**Osservazioni ai Piani Attuativi dei Bacini Estrattivi delle Alpi Apuane relativi  
alla cava n. 61 “Valpulita” situata nel Bacino Marmifero di Torano,  
nel Comune di Carrara, nella quale esercita attività estrattiva  
la Società C.M.M. S.r.l.**

Le presenti osservazioni ai Piani Attuativi dei Bacini Estrattivi delle Alpi Apuane (P.A.B.E.) sono distinte in osservazioni di carattere generale ed osservazioni riferite alle schede di dettaglio relative al complesso estrattivo contenute nel Quadro Valutativo/H1 Allegato A al Rapporto Ambientale dei P.A.B.E.

Figura 1: ubicazione dell'area boscata (FIG. 3 dello studio agronomico dell'Agronomo Dott. Luca Bonotti)

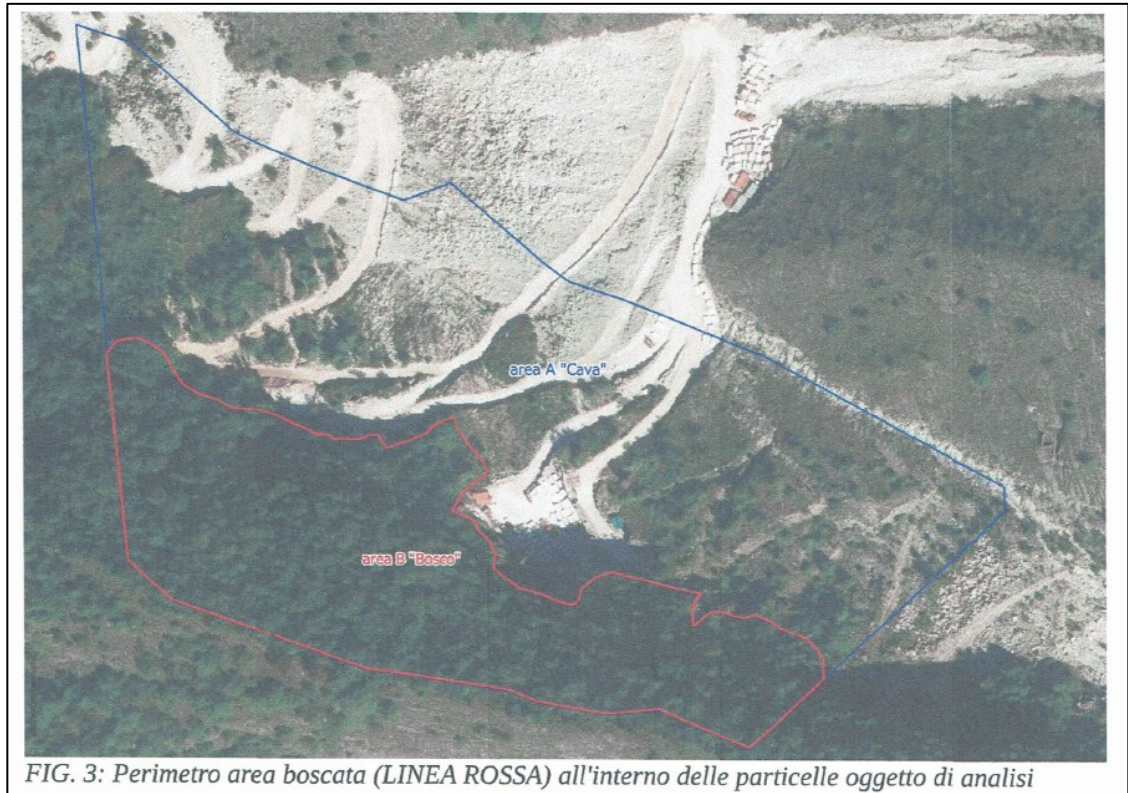
**Scheda 3)** : la planimetria non è aggiornata e non rispecchia la situazione morfologica del complesso estrattivo.

Inoltre, dallo studio agronomico riportato nella Relazione Tecnica *Determinazione del perimetro di area boscata ai sensi della L.R. n. 39/2005, art. 3, comma 5, interessata dal Piano di Coltivazione di cava*, a firma dell'Agronomo Dott. Luca

Bonotti, a data Luglio 2019, emerge che l'area boscata non rispecchia i limiti illustrati in planimetria.

L'ubicazione dell'area boscata è riportata in figura 1, costituita dalla FIG. 3 della relazione agronomica sopra citata.

**Si richiede l'utilizzo di una cartografia di base che illustri la reale morfologia dei luoghi con la corretta ubicazione dell'area boscata.**
